NVE trekker innsigelsen - Mindre endring av detaljreguleringsplan for Sauda ammoniakfabrikk - Gnr. 44, 45 og 46 mfl., Birkeland - Sønnå havn, industri og anlegg - Planid. 2022002 - Sauda kommune

Vi viser til brev datert 18.11.2024. Saken gjelder detaljreguleringsplan for Sauda gnr. 44, 45 og 46 mfl. Birkeland - Sønnå havn, industri og anlegg.

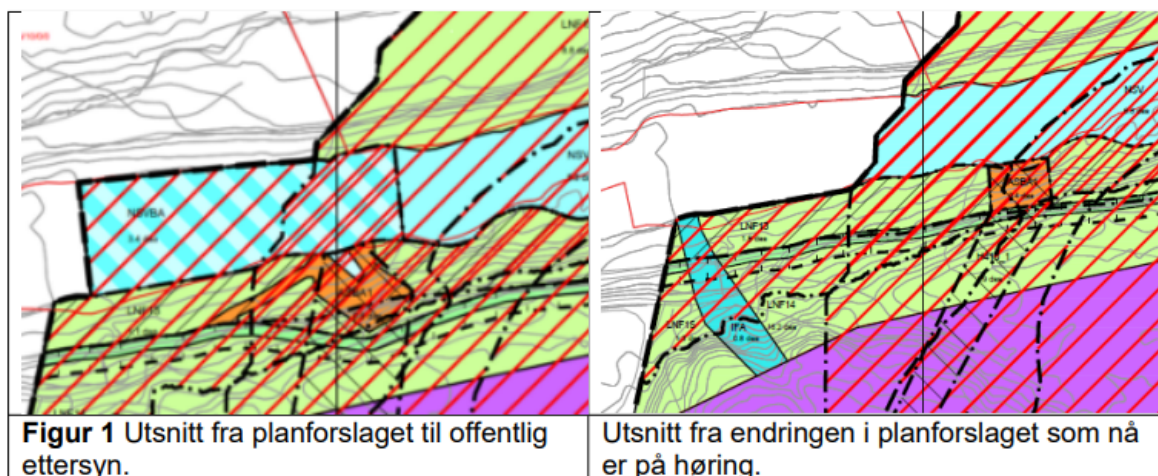
Det har vært dialogmøter mellom NVE, Statsforvalteren i Rogaland og Sauda kommune i forbindelse med planarbeidet. Etter tilbakemeldinger utarbeidet tiltakshaver et tilleggsnotat datert 24.09.2024 til planforslaget hvor de har vurdert alternativt vanninntak fra tverrslag 3, dvs ta vann fra tunellen som fører til kraftverket istedenfor i elva. Konklusjonen av notatet er at forslagsstiller fastholder på en løsning med vanninntak fra Storelva i planforslaget.
